LAP-CMA _DOCUMENTO RESPUESTA A CARTA CORDINADOR ELECTRICO NACIONAL DE 03692-24

El presente documento tiene por objetivo dar respuesta a la carta DE 03692-24 del Coordinador Eléctrico Nacional en referencia al evento “Falla en línea 220 kV Cautín – Río Toltén N°1” ocurrida el día 17 de marzo de 2024.

2024_03_17_17_57_50_011000 - 7SR12 - 7SR1206-2xA12-XCA0.CFG

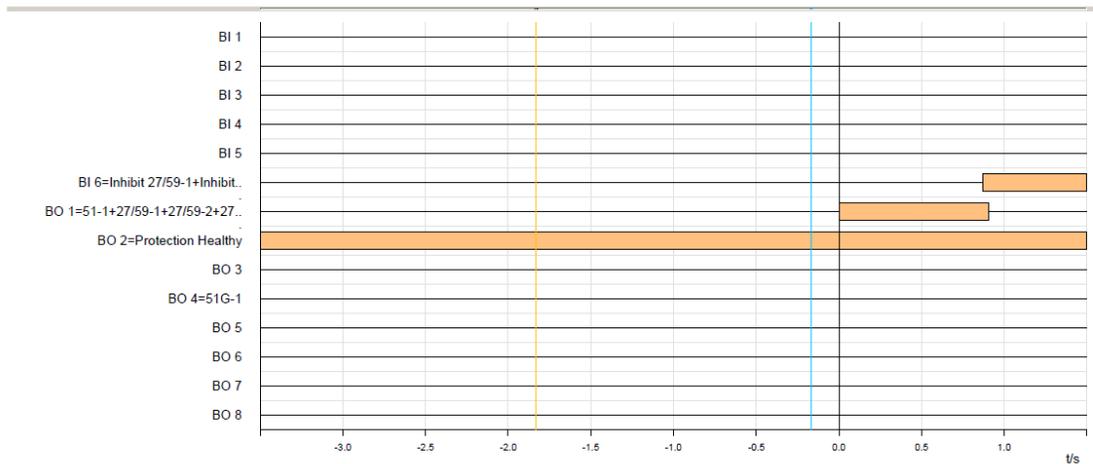
La perturbación en el sistema de transmisión fue detectada oportunamente por el relé de protección, en este caso la función que opera es la de bajo voltaje U< (ANSI 27), setead a 85V entre fases con un tiempo de operación de TU< de 5 segundos.

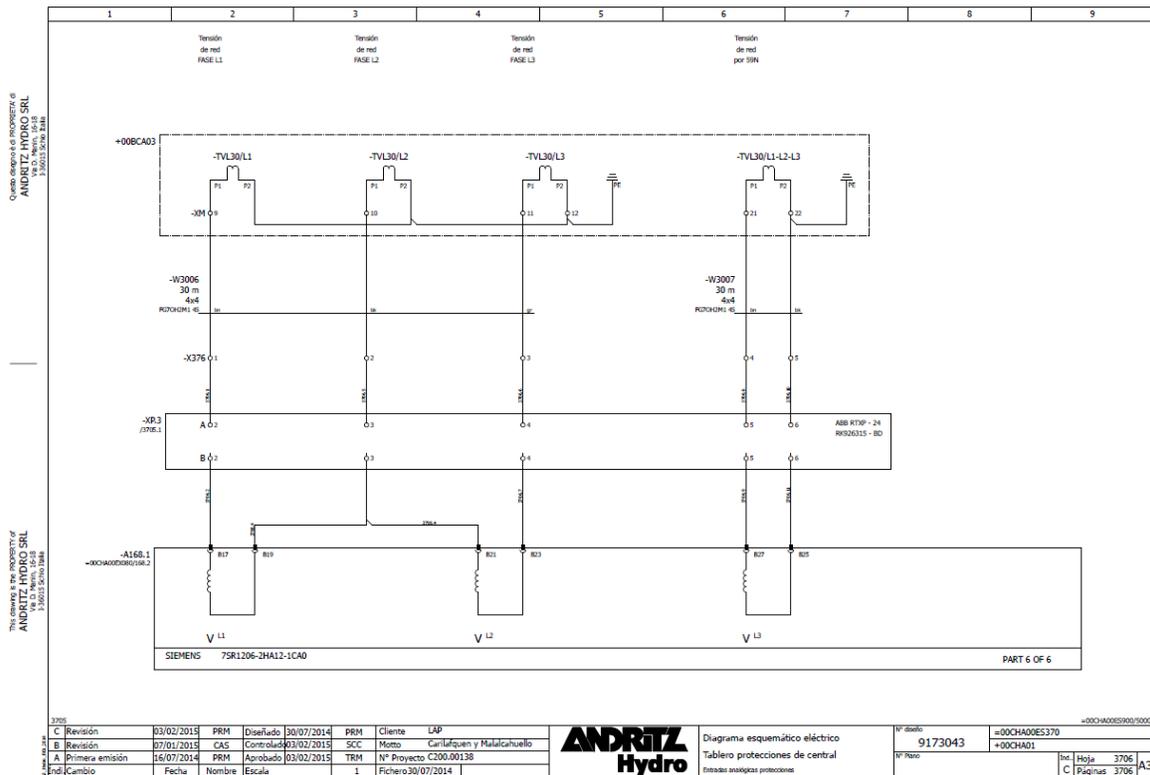
A partir de los eventos extraídos (Anexo III) podemos determinar el tiempo de operación de la función de bajo voltaje U<, esto nos arroja un tiempo de operación de 5,81 segundos.
